BOGOTÁ MEJOR PARA TODOS ALCALDÍA MAYOR DE BOGOTÁ D.C. GOBIERNO Alcaldía Local de Puente Aranda **CONTRATO DE OBRA No. 156 DE 2018**	**INTERVENTORÍA TÉCNICA, ADMINISTRATIVA, LEGAL, FINANCIERA, SOCIAL, AMBIENTAL Y SISO PARA EL CONTRATO DE OBRA PUBLICA RESULTANTE DEL PROCESO LICITATORIO ALPA-LP-006-2018, O EL QUE HAGA SUS VECES, CUYO OBJETO ES LA INTERVENCIÓN DE LA MALLA VIAL Y EL ESPACIO PUBLICO DE LA LOCALIDAD DE PUENTE ARANDA.** **INFORME TÉCNICO No. 11 (N°9 EJECUCIÓN DE OBRA)** **CONTRATO DE INTERVENTORÍA FDLPA - 141 DE 2018** **DEL 01 A 31 DE AGOSTO DE 2019**	INTERSA S.A. INGENIERIA

ANEXO No.4.1
CORRESPONDENCIA ENVIADA

REFERENCIA: CONTRATO No. 141 de 2018 "INTERVENTORÍA TÉCNICA, ADMINISTRATIVA, LEGAL, FINANCIERA SOCIAL, AMBIENTAL Y SISO PARA PARA EL CONTRATO DE OBRA PÚBLICA RESULTANTE DEL PROCESO LICITATORIO ALPA-LP-006 -2018 O EL QUE HAGA SUS VECES, CUYO OBJETO ES LA INTERVENTORÍA DE LA MALLA VIAL Y EL ESPACIO PÚBLICO DE LA LOCALIDAD DE PUENTE ARANDA".

CIV 16002174 - Torre Molinos

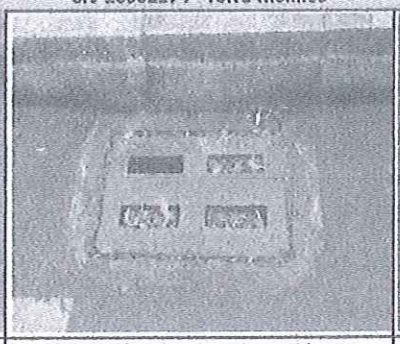
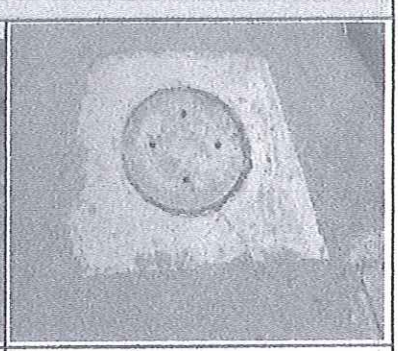
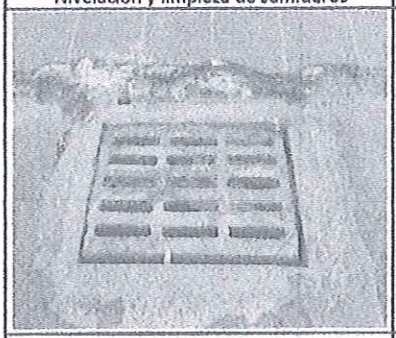
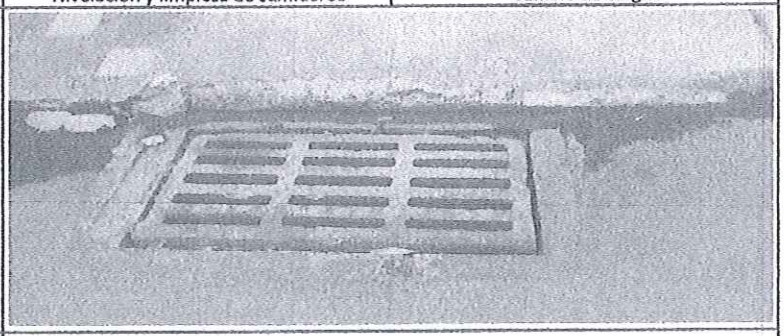
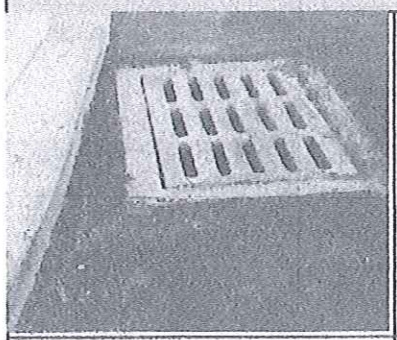
Por lo anterior, se adjunta registro fotográfico a 20 de agosto de 2019, con el fin de relacionar las observaciones de los CIV antes mencionados y que a su vez estos pendientes se realicen en su totalidad por su parte.

Nivelación y limpieza de sumideros

Nivelación y limpieza de sumideros

Cambio de cargue

Nivelación y limpieza de sumideros

Nivelación y limpieza de sumideros

CIV 16001283 - Brasilia

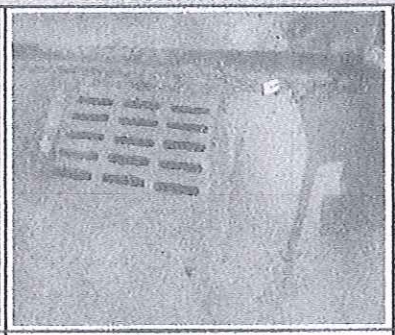
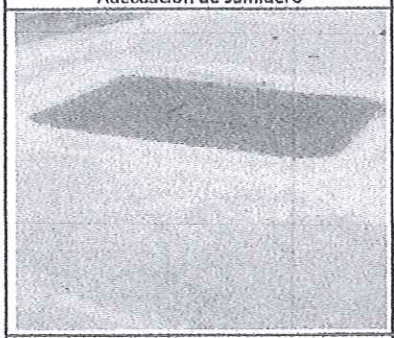
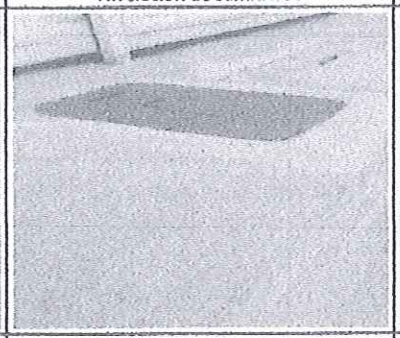
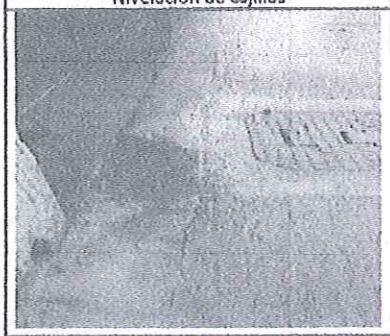
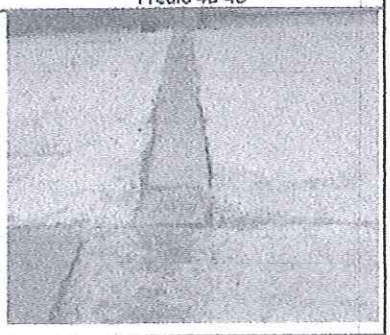
Adecuación de sumidero

Nivelación de sumideros

Construcción de cuneta

Nivelación de cajillas

Nivelación de cajillas

Desbastar franja de concreto

Nivelación de cénfeas

CIV 16001072 - San Rafael

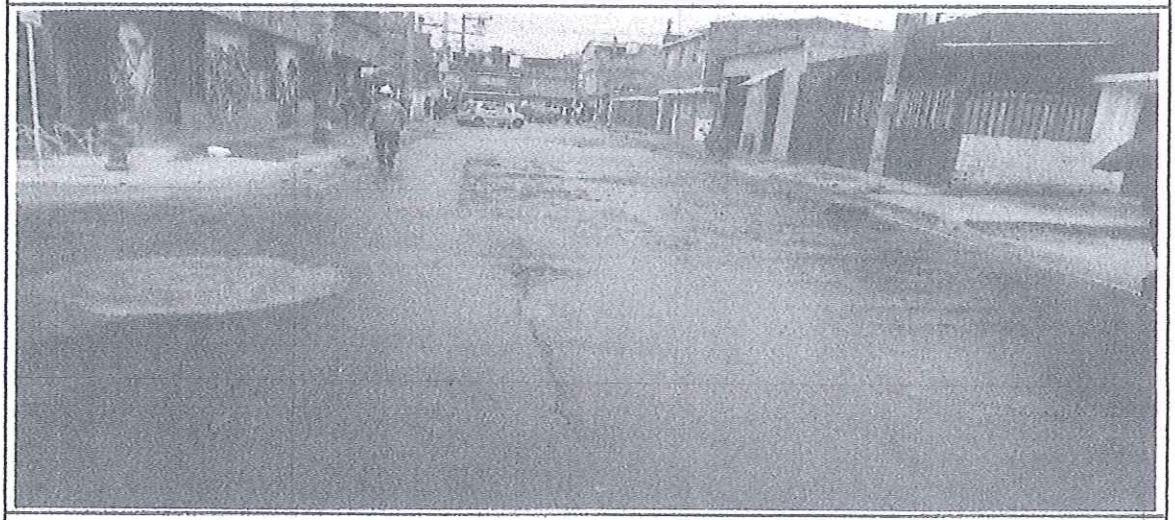
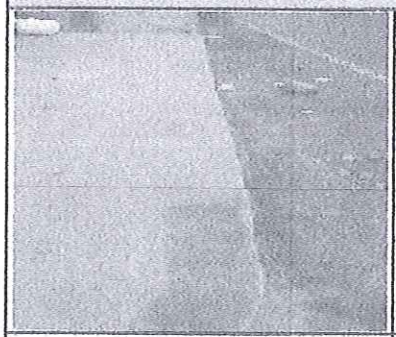
Intervenir como acción de movilidad

Intervenir como acción de movilidad

CIV 16001040 - San Rafael

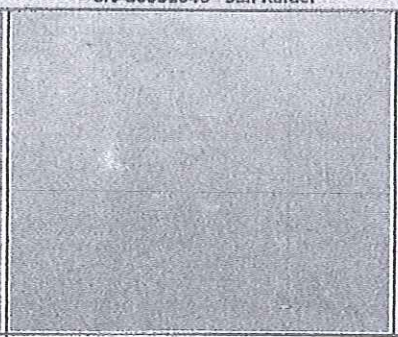
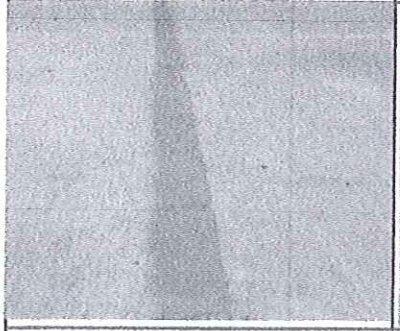
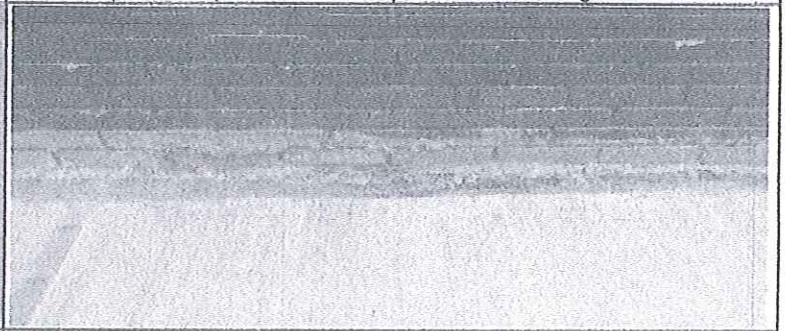
Corte sobre bordillo

Reparación de pavimentos

Aseo general

Limpieza de cénefas

Adecuación de zocalo

- **CIV 16004735 – VILLA INÉS:**
  Una vez se contó con la subrasante y se evidenció que la capacidad portante de la misma era baja, esta Interventoría el 01 de agosto de 2019

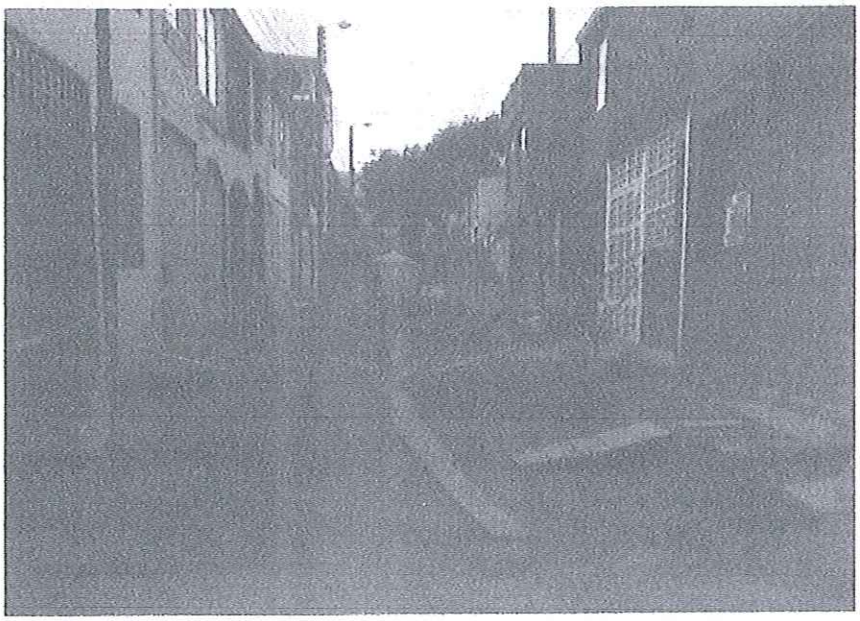
autorizó en Bitácora (Ver adjunto) la instalación de una capa de 0.30 m de mejoramiento con rajón.

De esta fecha en adelante no se han evidenciado avances de ningún tipo, debido a que el Contratista manifiesta que esta inactividad es debida a la necesidad de traslado de una Red Domiciliaria de la Empresa de Gas Natural ubicada en la estructura de pavimento. Esta Interventoría manifiesta que este no es un argumento válido, para la suspensión total de actividades. Veinte (20) días sin actividades de obra.

Este frente inicio actividades el 21 de mayo de 2019 por lo que a la fecha ya superó el tiempo de ejecución programado (tres (3) meses) y debido a su poco avance está generando inconformidades con la comunidad.

- **CIV 16001808 – MILENTA No.2**

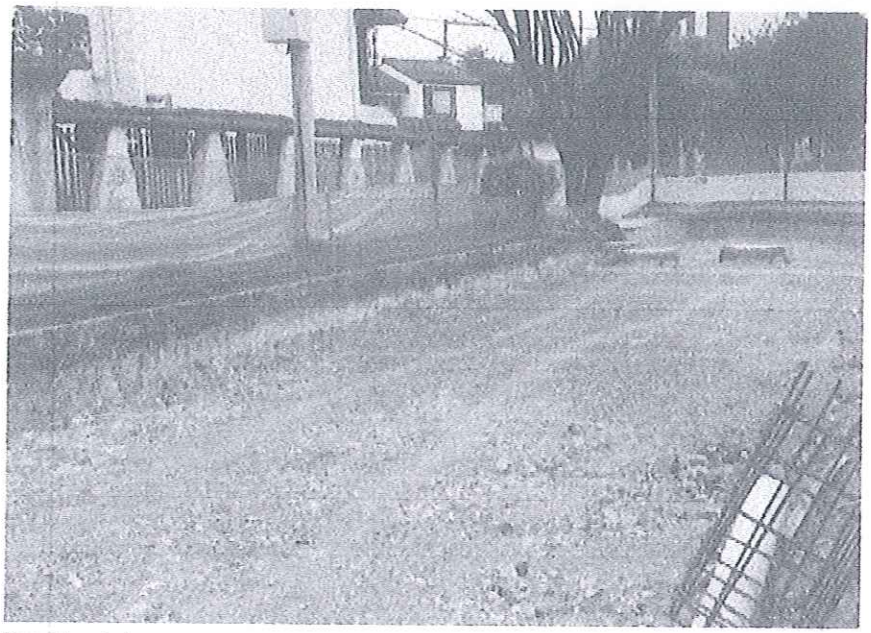
Este frente inicio actividades el 22 de julio de 2019 y suspendió las mismas sin justificación alguna el 08 de agosto de 2019 hasta la fecha, Trece (13) días sin actividades de obra.

Es de resaltar que debido a que el Contratista no adopto la instrucción de esta Interventoría, con relación a la protección de la subrasante con el fin de que no se generarán fallos por saturación de la misma, no se reconocerá una sobre excavación debido a la saturación de capa de subrasante.

FOTOGRAFÍA No. 7 CIV 16002769 BOCHICA 3- 21 DE AGOSTO DE 2019

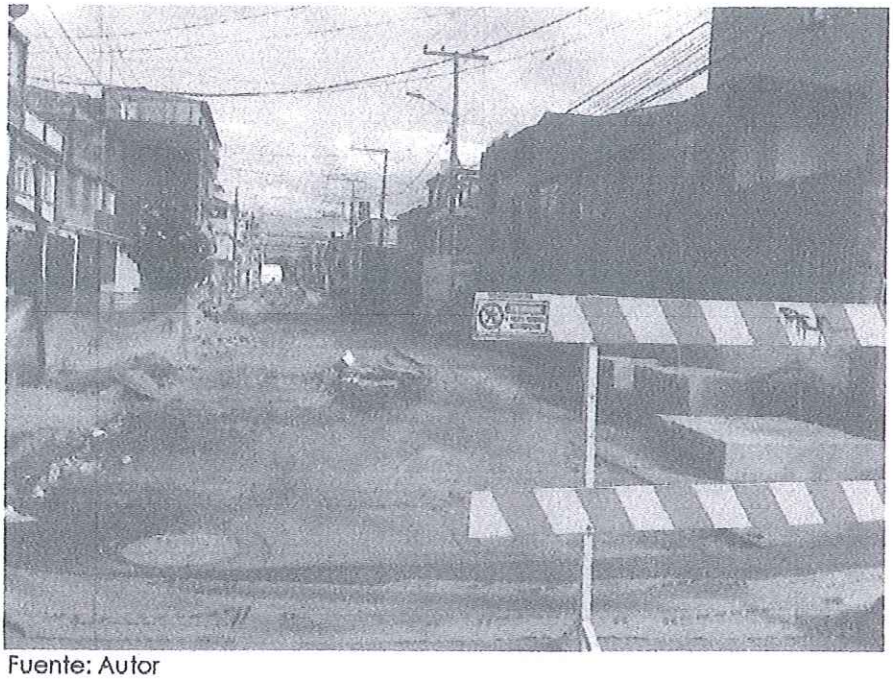
2. **IMPLEMENTACIÓN DE PMT,** de acuerdo a las inspecciones realizadas por el personal de esta interventoría se evidenció que el CIV 16002769-Bochica No.3 no cuenta con la señalización adecuada para efectuar el cierre de la vía, así como tampoco están los auxiliares de tránsito especificados en el esquema del Plan de Manejo de Tránsito (PMT) aprobado por la Secretaría Distrital de Movlidad (SDM).

En la siguientes Fotografías se evidencia la situación antes descrita:
